1.1 CONCEPTO TÉCNICO No.	**CT-7444**
1.2 ÁREA:	Análisis y Mitigación de Riesgos
1.3 COORDINACIÓN:	Estudios y Conceptos Técnicos
1.4 REFERENCIA CRUZADA RADICADO FOPAE:	2014ER4370
1.5 RESPUESTA OFICIAL No.	RO-70739

2.1 SOLICITANTE:	Curaduría Urbana No. 4
2.2 PROYECTO:	"Vivienda Multifamiliar - Germán Acosta"
2.3 LOCALIDAD:	17. La Candelaria
2.4 UPZ:	94. La Candelaria
2.5 BARRIO O SECTOR CATASTRAL:	S.C. Belén
2.6 DIRECCIÓN:	Calle 6 D No. 2 - 47 Este
2.7 CHIP:	AAA0033FYDE
2.8 MANZANA CATASTRAL:	20
2.9 PREDIO CATASTRAL:	19
2.10 ÁREA (Ha):	0.0156
2.11 FECHA DE VISITA: **FECHA DE EMISIÓN:**	Mayo 26 de 2014 Junio 06 de 2014

Fotografía No 1. Vista del predio objeto de análisis.

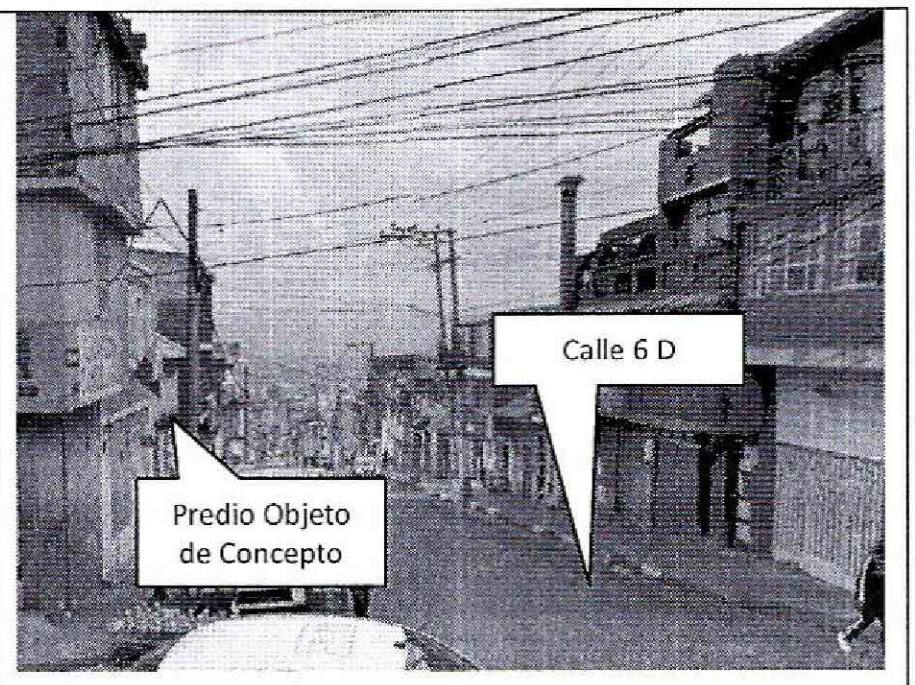
El terreno que se proyecta intervenir posee una vivienda en mampostería simple de dos (2) pisos de altura que probablemente se ajusta al proyecto descrito en el numeral 6 del presente documento. En el momento de la visita no se observaron evidencias de procesos de remoción en masa de carácter local ni general en el área del proyecto o sus zonas aledañas (Fotografías No. 1 y 2).

Finalmente y considerando que en la visita de campo efectuada al predio de la Calle 6 D No. 2 - 47 Este (Fotografía 1), se encontró construida una edificación que posiblemente se ajusta a la descripción del proyecto incluido en el formato de solicitud GPR-FT-03 enviado por la

Curaduría Urbana No 4, por lo que se recomienda a la Alcaldía Local de La Candelaria, verificar si se ha cometido alguna infracción urbanística para que si es del caso, lleve a cabo las acciones pertinentes dentro de su competencia como encargada de la vigilancia y control durante la ejecución de las obras en su localidad.
